**MINISTERO DELL'AMBIENTE E DELLA TUTELA DEL TERRITORIO E  
DEL MARE**

**COMMISSIONE TECNICA DI VERIFICA DELL' IMPATTO  
AMBIENTALE - VIA E VAS**

Parere n. **2707** del 20/04/2018

<b>Progetto</b>	<b>Istruttoria VIA</b> <b>Impianto Pilota Geotermico "Serrara Fontana"</b> <b>ID VIP 3033</b>
<b>Proponente</b>	<b>Proponente: Ischia Geotermia s.r.l.</b>

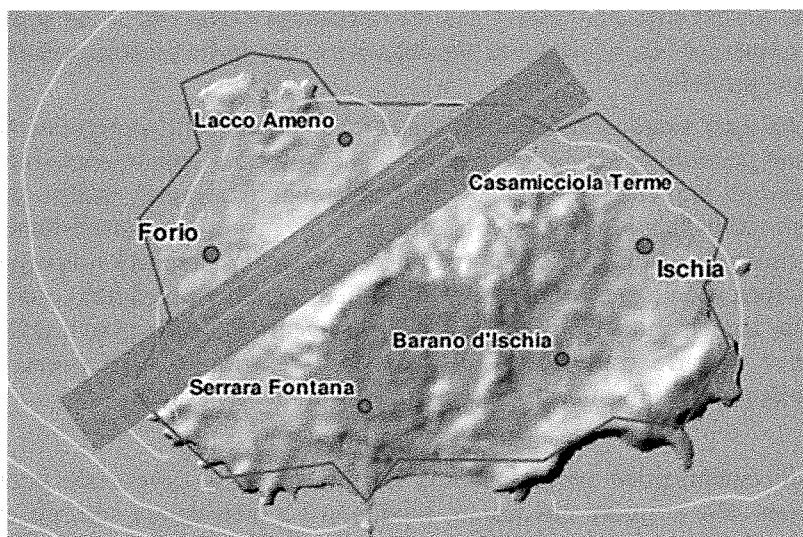
La richiesta d'integrazione era mirata a sollecitare uno studio geologico-strutturale e morfotettonico sulle faglie presenti nell'isola di Ischia anche in settori prossimi al sito dell'impianto geotermico; il primo passo nella valutazione della pericolosità sismica è l'analisi del "paesaggio sismico", cioè lo studio geologico, strutturale, morfotettonico dell'area e l'individuazione di tutti gli elementi che sono espressione diretta e indiretta degli eventi sismici. Tra questi vanno considerati gli elementi strutturali (faglie) ad attività quaternaria e tutti gli effetti che possono consentire di caratterizzare le potenziali strutture sismiche e definire un potenziale scenario ad esse associato. Tali strutture non sono state investigate e non sono state chiarite le potenziali relazioni con strutture sismiche profonde, né è stato valutato l'eventuale potenziale sismico ad esse associato.

Il catalogo dell'INGV DISS 3.2.0 indica due strutture sismogenetiche le cui proiezioni sul piano campagna ricadono nell'isola di Ischia (Fig. 1): trattasi della struttura composta (Ischia-ITCS085), localizzata nel settore NW di Monte Epomeo e della sorgente individuale di Casamicciola Terme (ITIS068) cui si attribuisce l'evento del 28 luglio 1883, al quale lo stesso catalogo stima una magnitudo momento empiricamente determinata di Mw 5.4 sebbene altri cataloghi (INGV CPTI, 2004) stimino Mw 5.8. Sulla base di osservazioni geologiche e sismologiche anche di letteratura (citate nel catalogo DISS), la profondità della struttura individuale è stimata fra 0 e 3.5 km.

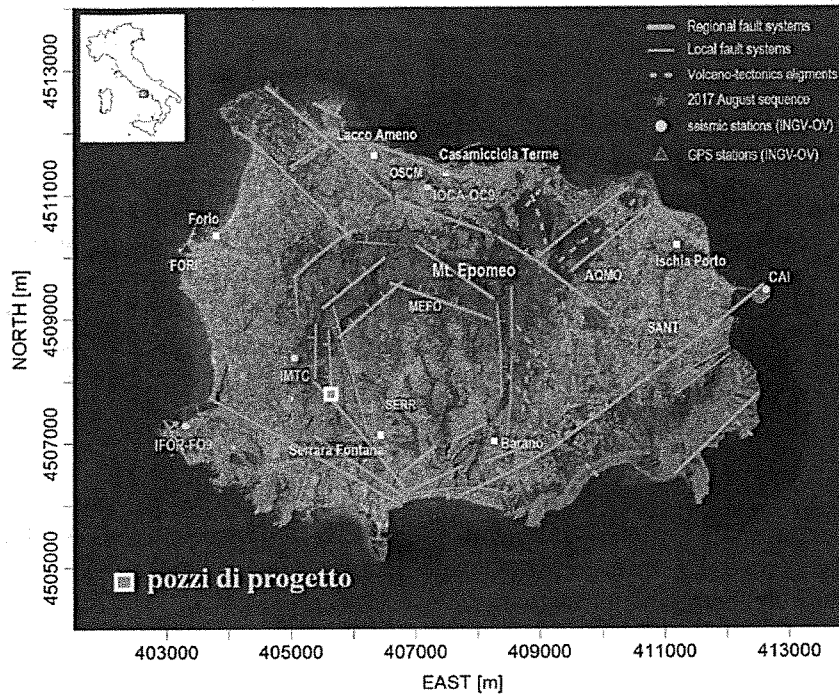
Nel corso della presente istruttoria si è verificato, come noto, l'evento sismico più importante fra quelli osservati con le moderne tecnologie, il terremoto di Casamicciola Terme del 21 agosto 2017 con magnitudo misurata Mw 3,9 (evento parte della sequenza sismica 21-30 agosto 2017), che nonostante la magnitudo relativamente modesta ha fatto registrare alcune vittime e significativi danni, fra cui alcuni crolli totali o parziali di edifici (Di Manna et al., 2017). La sorgente sismogenetica è stata recentemente modellizzata (De Novellis et al., 2018) in una faglia diretta avente direzione circa W-E ed immersione verso S, ad alto angolo, con ipocentro a 800 m di profondità, dunque con geometria diversa da quella delle sorgenti sismogenetiche catalogate nel DISS. Gli autori osservano che la distribuzione W-E degli epicentri della sequenza sismica si distende in linea con il principale sistema di faglie, arrangiato in segmenti paralleli (Fig. 3), lungo un'area le cui dimensioni sono compatibili con la lunghezza della faglia da loro modellizzata (De Novellis et al., 2018).

Il sistema di faglie parallele citato fa parte del sistema più ampio di faglie a disposizione complessivamente poligonale riconosciuto da Acocella e Funicello (1999) e legato cinematicamente alla risorgenza del monte Epomeo, di cui alcuni segmenti sono ubicati in prossimità del sito prescelto per l'ubicazione dell'impianto pozzi di produzione e reiniezione.
